女川原子力発電所 1 号発電用原子炉
廃止措置計画認可申請書の補正について

女川原子力発電所 1 号発電用原子炉 廃止措置計画認可申請書
(令和元年 7 月 29 日 東北電原運第 15 号) 補正前後比較表

女川原子力発電所1号発電用原子炉 廃止措置計画認可申請書 補正前後比較表

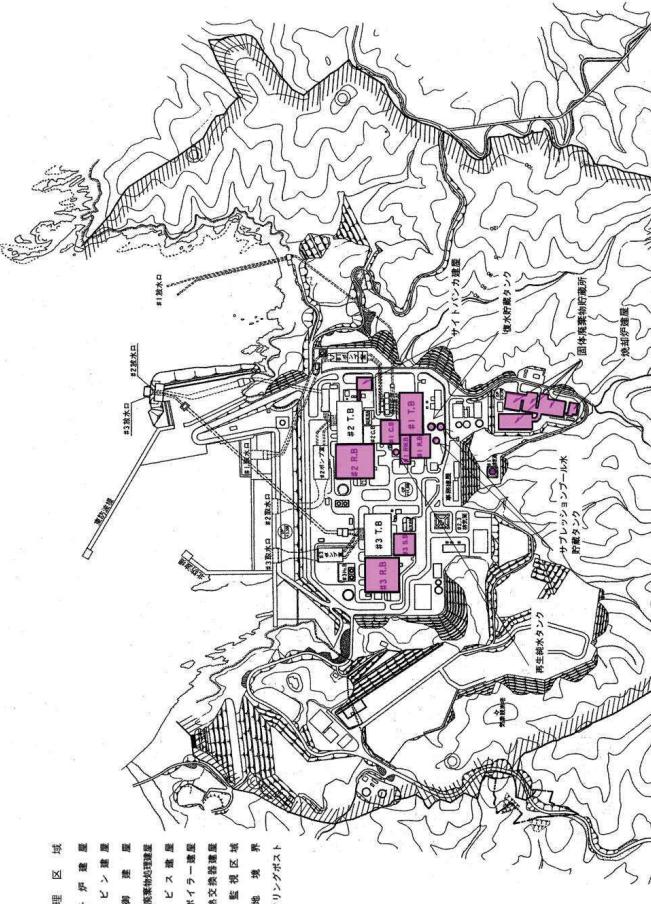
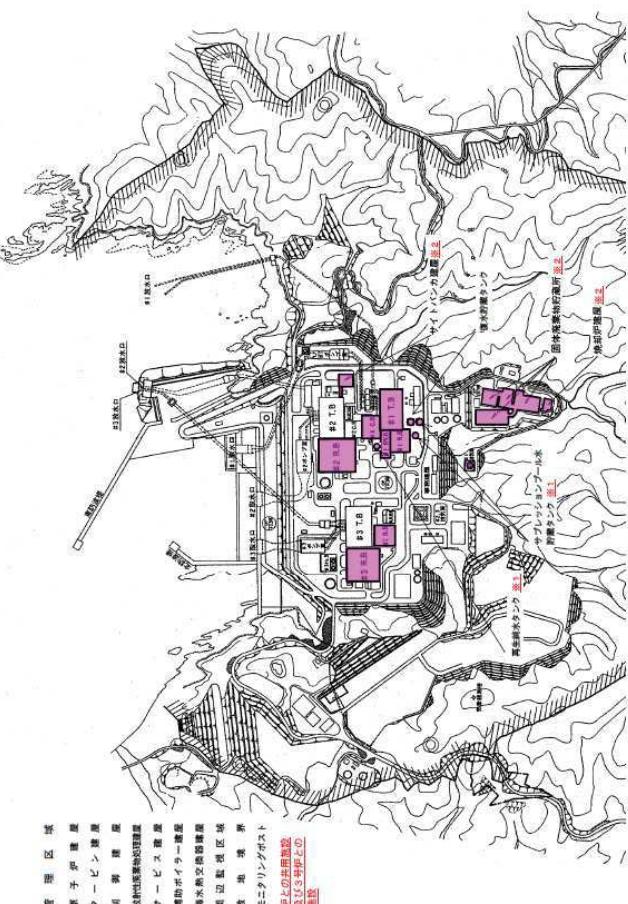
頁	補正箇所	補正前	補正後	理由																																				
8	四 第4-2表 廃止措置対象 施設	<p style="text-align: center;">第4-2表 廃止措置対象施設 (2/3)</p> <table border="1"> <thead> <tr> <th>施設区分</th> <th>設備等の区分</th> <th>設備(建家)名称</th> </tr> </thead> <tbody> <tr> <td rowspan="7">計測制御系統 施設</td> <td>制御設備</td> <td>制御材</td> </tr> <tr> <td></td> <td>制御棒駆動設備</td> </tr> <tr> <td>非常用制御設備</td> <td>ほう酸水注入系</td> </tr> <tr> <td>その他の主要な事項</td> <td>制御棒価値ミニマイザ 再循環流量制御系 圧力制御装置 中央制御室^{※1}</td> </tr> <tr> <td>放射性廃棄物 の廃棄施設</td> <td>気体廃棄物の廃棄設備 空気抽出器排ガス系減衰管 活性炭式希ガスホールドアップ装置 排気筒</td> </tr> <tr> <td></td> <td>液体廃棄物の廃棄設備 機器ドレン処理系 床ドレン処理系 再生廃液処理系 ランドリドレン処理系^{※2} 復水器冷却水排水路</td> </tr> <tr> <td></td> <td>固体廃棄物の廃棄設備 濃縮廃液貯蔵タンク(床ドレン・再生廃液) 濃縮廃液貯蔵タンク(ランドリドレン)^{※2} 使用済樹脂貯蔵タンク 原子炉浄化系沈降分離槽 復水浄化系沈降分離槽 ランドリ系沈降分離槽^{※2} セメント固化式固化装置^{※2} プラスチック固化式固化装置^{※2} 固体廃棄物焼却設備^{※2} 減容装置^{※2} サイトバンカ^{※2} 雑固体廃棄物保管室^{※2} 固体廃棄物貯蔵所^{※2}</td> </tr> </tbody> </table> <p>※1：2号又は3号炉との共用施設（一部共用を含む。）</p> <p>※2：当該施設のうち、一部が2号又は3号炉との共用施設</p> <p>※2：当該施設のうち、全てが2号又は3号炉との共用施設</p>	施設区分	設備等の区分	設備(建家)名称	計測制御系統 施設	制御設備	制御材		制御棒駆動設備	非常用制御設備	ほう酸水注入系	その他の主要な事項	制御棒価値ミニマイザ 再循環流量制御系 圧力制御装置 中央制御室 ^{※1}	放射性廃棄物 の廃棄施設	気体廃棄物の廃棄設備 空気抽出器排ガス系減衰管 活性炭式希ガスホールドアップ装置 排気筒		液体廃棄物の廃棄設備 機器ドレン処理系 床ドレン処理系 再生廃液処理系 ランドリドレン処理系 ^{※2} 復水器冷却水排水路		固体廃棄物の廃棄設備 濃縮廃液貯蔵タンク(床ドレン・再生廃液) 濃縮廃液貯蔵タンク(ランドリドレン) ^{※2} 使用済樹脂貯蔵タンク 原子炉浄化系沈降分離槽 復水浄化系沈降分離槽 ランドリ系沈降分離槽 ^{※2} セメント固化式固化装置 ^{※2} プラスチック固化式固化装置 ^{※2} 固体廃棄物焼却設備 ^{※2} 減容装置 ^{※2} サイトバンカ ^{※2} 雑固体廃棄物保管室 ^{※2} 固体廃棄物貯蔵所 ^{※2}	<p style="text-align: center;">第4-2表 廃止措置対象施設 (2/3)</p> <table border="1"> <thead> <tr> <th>施設区分</th> <th>設備等の区分</th> <th>設備(建家)名称</th> </tr> </thead> <tbody> <tr> <td rowspan="7">計測制御系統 施設</td> <td>制御設備</td> <td>制御材</td> </tr> <tr> <td></td> <td>制御棒駆動設備</td> </tr> <tr> <td>非常用制御設備</td> <td>ほう酸水注入系</td> </tr> <tr> <td>その他の主要な事項</td> <td>制御棒価値ミニマイザ 再循環流量制御系 圧力制御装置 中央制御室^{※2}</td> </tr> <tr> <td>放射性廃棄物 の廃棄施設</td> <td>気体廃棄物の廃棄設備 空気抽出器排ガス系減衰管 活性炭式希ガスホールドアップ装置 排気筒</td> </tr> <tr> <td></td> <td>液体廃棄物の廃棄設備 機器ドレン処理系 床ドレン処理系 再生廃液処理系 ランドリドレン処理系^{※2} 復水器冷却水排水路</td> </tr> <tr> <td></td> <td>固体廃棄物の廃棄設備 濃縮廃液貯蔵タンク(床ドレン・再生廃液) 濃縮廃液貯蔵タンク(ランドリドレン)^{※2} 使用済樹脂貯蔵タンク 原子炉浄化系沈降分離槽 復水浄化系沈降分離槽 ランドリ系沈降分離槽^{※2} セメント固化式固化装置^{※2} プラスチック固化式固化装置^{※2} 固体廃棄物焼却設備^{※2} 減容装置^{※2} サイトバンカ^{※2} 雑固体廃棄物保管室^{※2} 固体廃棄物貯蔵所^{※2}</td> </tr> </tbody> </table>	施設区分	設備等の区分	設備(建家)名称	計測制御系統 施設	制御設備	制御材		制御棒駆動設備	非常用制御設備	ほう酸水注入系	その他の主要な事項	制御棒価値ミニマイザ 再循環流量制御系 圧力制御装置 中央制御室 ^{※2}	放射性廃棄物 の廃棄施設	気体廃棄物の廃棄設備 空気抽出器排ガス系減衰管 活性炭式希ガスホールドアップ装置 排気筒		液体廃棄物の廃棄設備 機器ドレン処理系 床ドレン処理系 再生廃液処理系 ランドリドレン処理系 ^{※2} 復水器冷却水排水路		固体廃棄物の廃棄設備 濃縮廃液貯蔵タンク(床ドレン・再生廃液) 濃縮廃液貯蔵タンク(ランドリドレン) ^{※2} 使用済樹脂貯蔵タンク 原子炉浄化系沈降分離槽 復水浄化系沈降分離槽 ランドリ系沈降分離槽 ^{※2} セメント固化式固化装置 ^{※2} プラスチック固化式固化装置 ^{※2} 固体廃棄物焼却設備 ^{※2} 減容装置 ^{※2} サイトバンカ ^{※2} 雑固体廃棄物保管室 ^{※2} 固体廃棄物貯蔵所 ^{※2}	<ul style="list-style-type: none"> 記載の適正化 (2~3号炉との共用施設のうち「一部」又は「全部」の施設が共用であることの明確化)
